Gelijkvloers
Nieuwe toestand

Visserij 82
9000 Gent

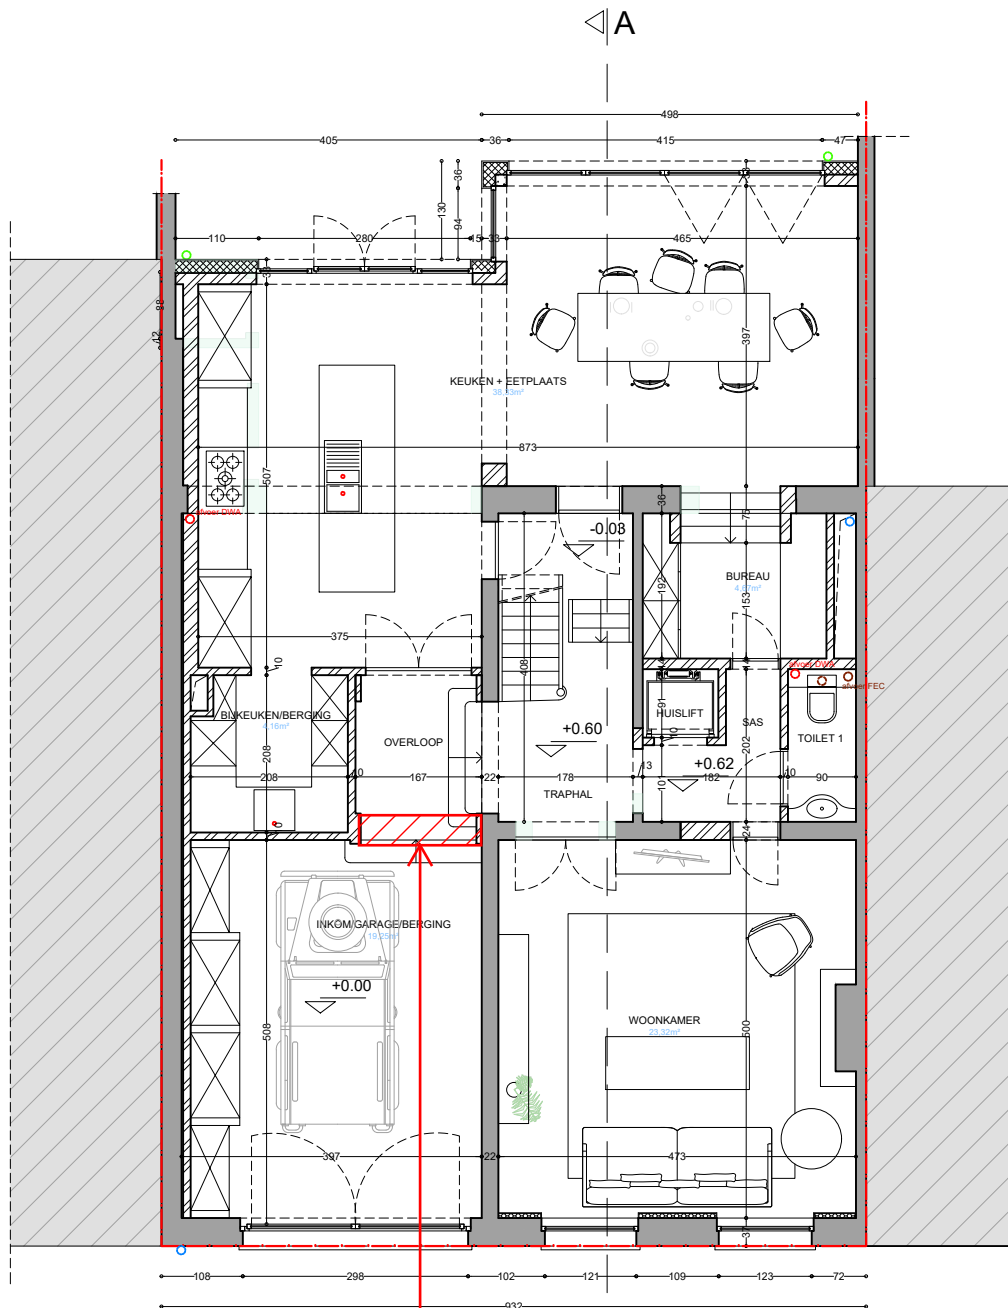
ZIE BIJZONDERE VOORWAARDE(N)

Inpandige autostaanplaats

Er dient een bijkomende compartimentering te worden
voorzien tussen de inpandige garage en de overloop.
